DODATEK č. 1 ke SMLOUVĚ O DÍLO

„Modernizace venkovního sportoviště ZŠ T. G. Masaryka“

ZMĚNOVÝ LIST		1
Název	Navýšení stávajícího oplocení horního hřiště

Detail pole navýšení hrazení M 1:50

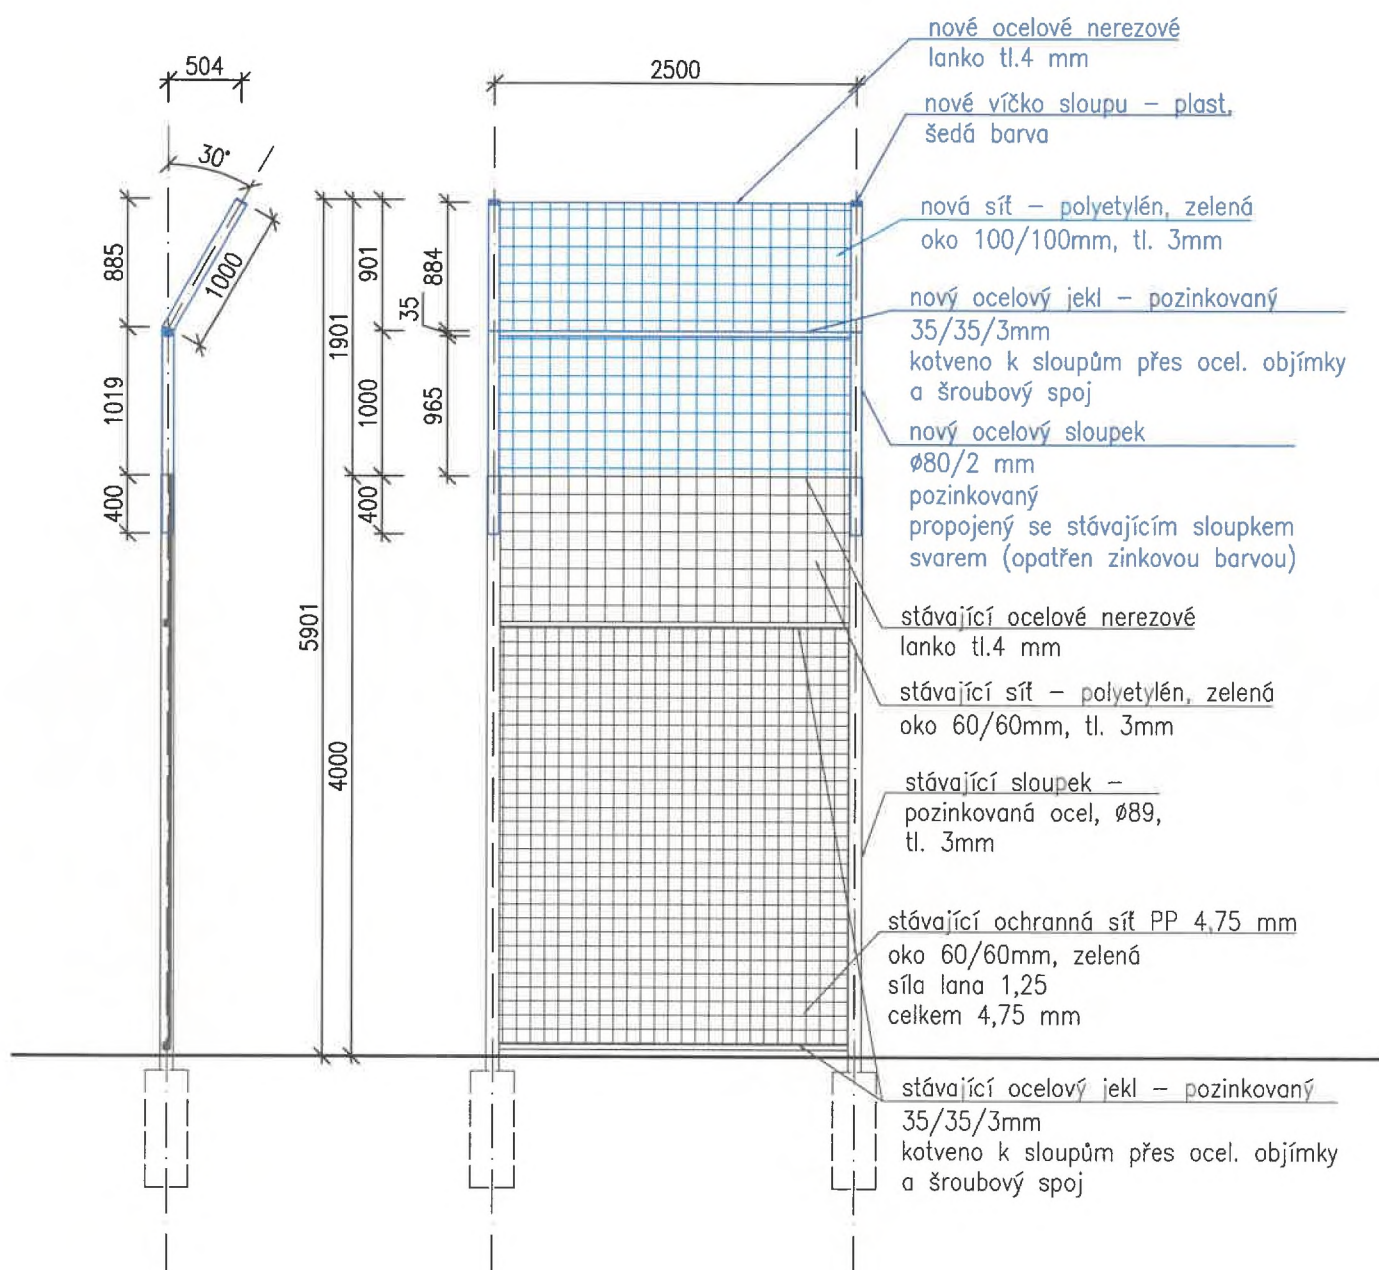
Důvod změny:	Po zahájení prací byl ze strany zástupců provozu ZŠ vznesen požadavek na navýšení oplocení "horního hřiště" sousedící s realizovanou stavbou. Dodavatelem oplocení hřiště (I.etapa) byl shodný zhotovitel jako u aktuálně realizované akce - S.P.Zlín. Důvodem úpravy je skutečnost, že odrážené míče z hřiště překonávají oplocení a poškozují zaparkovaná vozidla na parkovacím stání. Úprava - navýšení výšky oplocení ve shodném provedení, bylo navrženo projektantem a odsouhlasena na KD	
---------------------	--	--

Technický popis:	- prodloužení stávajících sloupů od cca 2m - lomený tvar směrem k hřišti, výplň ze sítě - příloha - schéma pole navýšení	
-------------------------	--	--
